VERVANGEN VAN DE INJECTION MODULE VSI 1 REV.B 06-06-2005

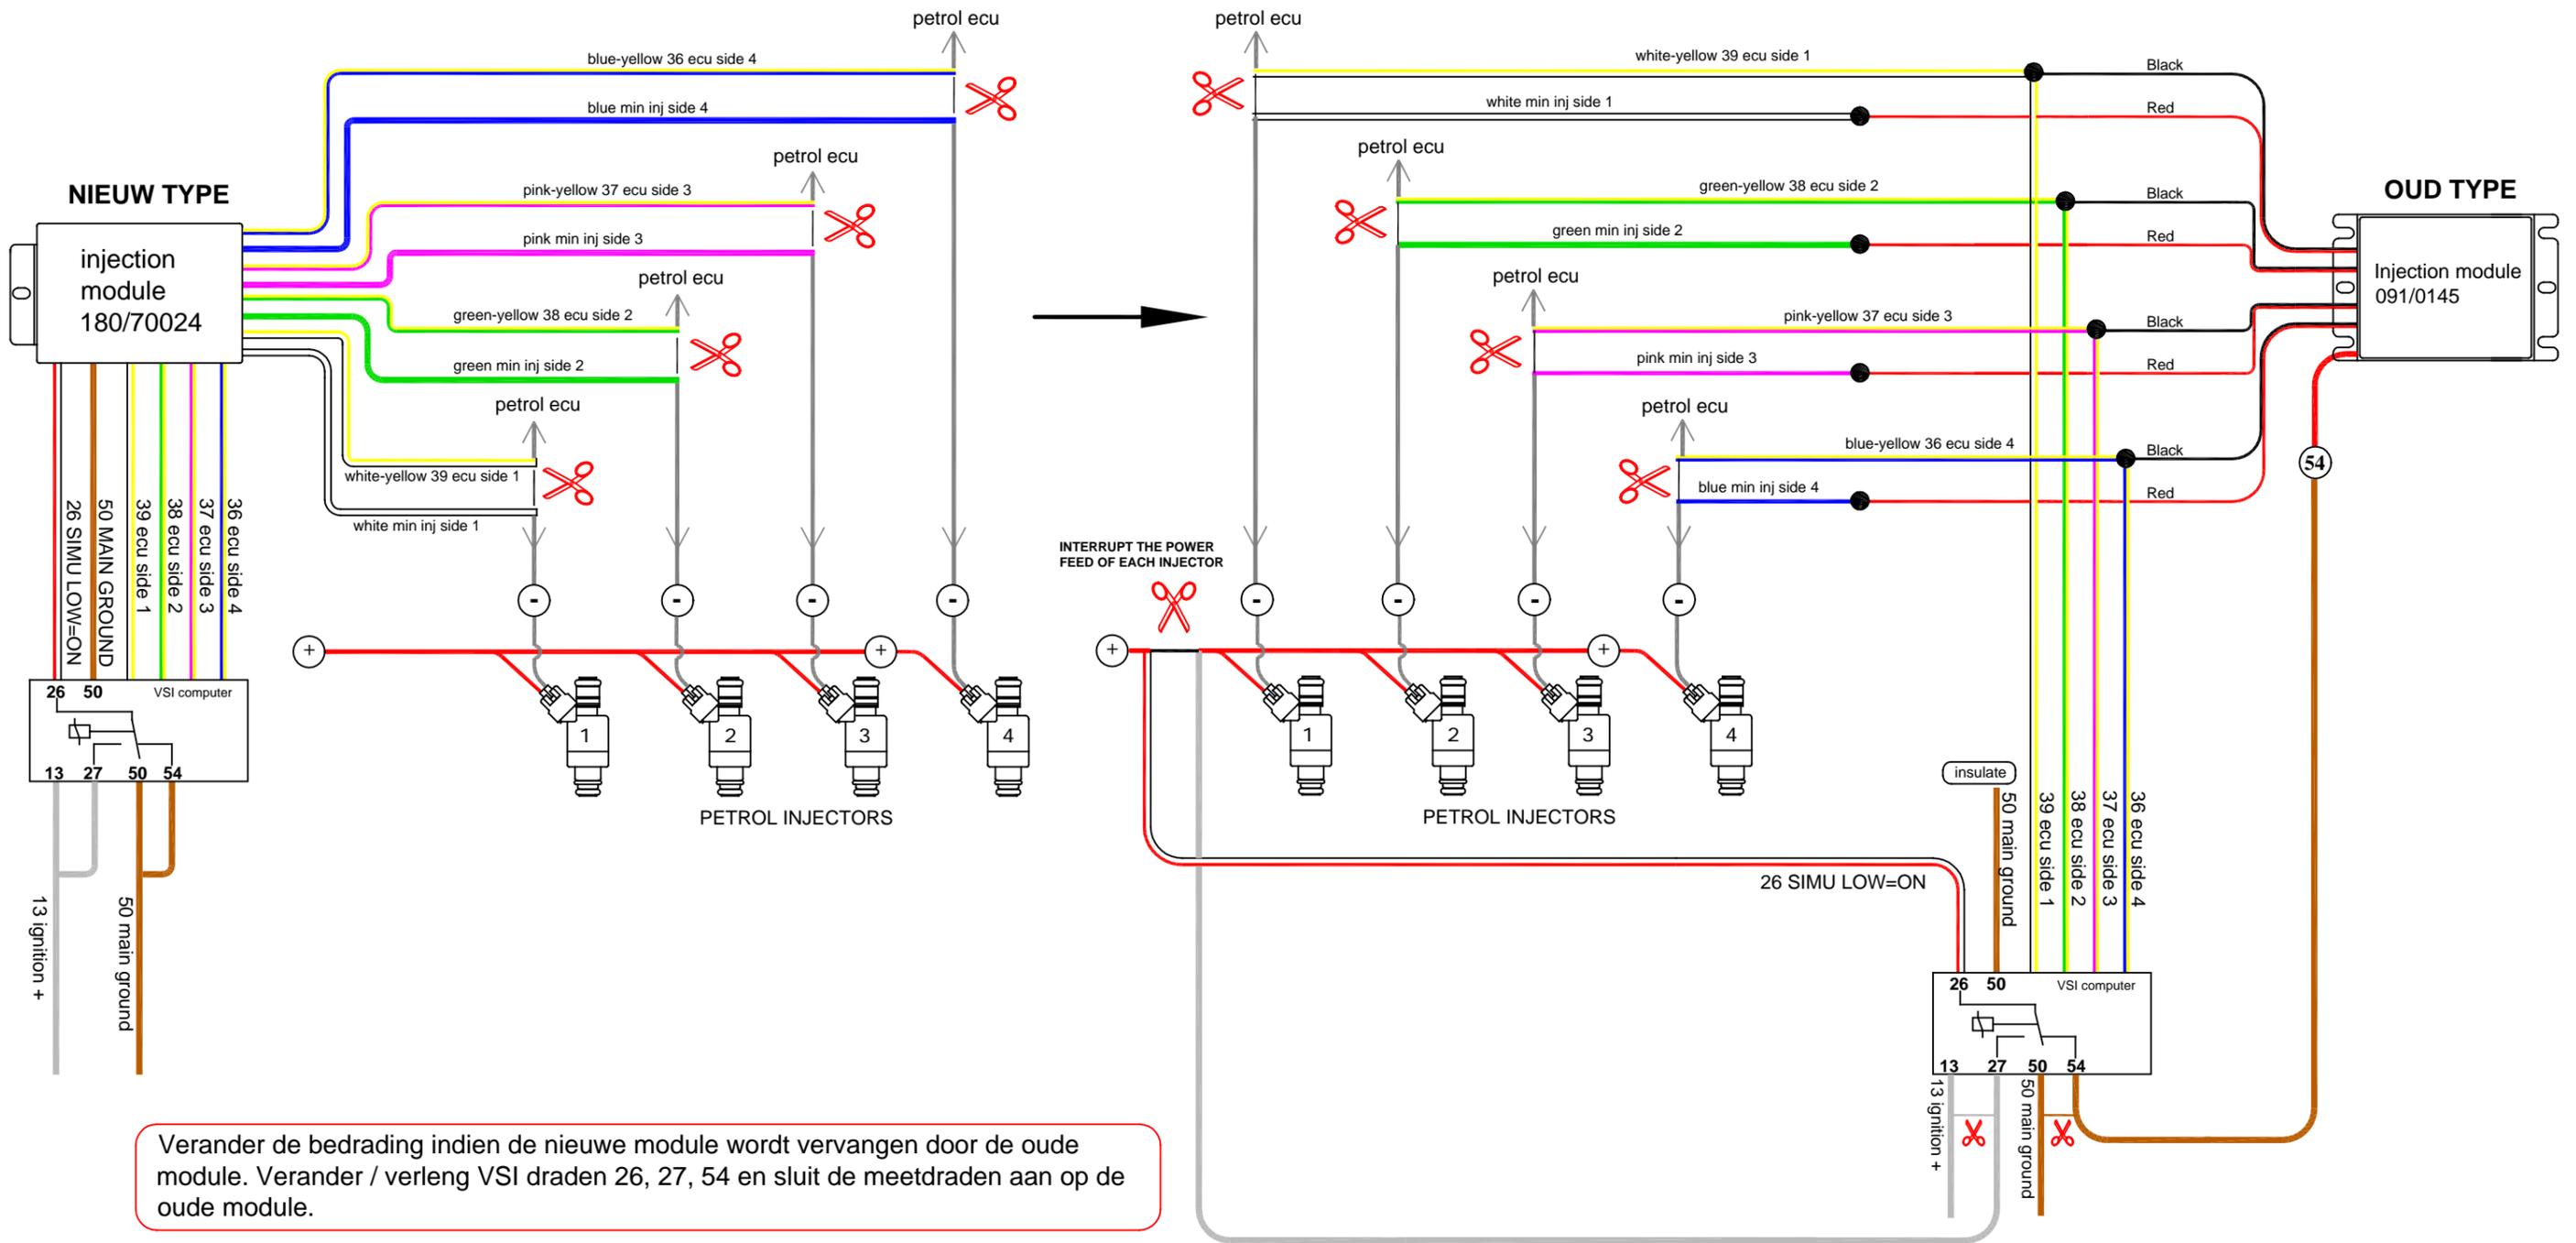
Verander de bedrading indien de nieuwe module wordt vervangen door de oude module. Verander / verleng VSI draden 26, 27, 54 en sluit de meetdraden aan op de oude module.
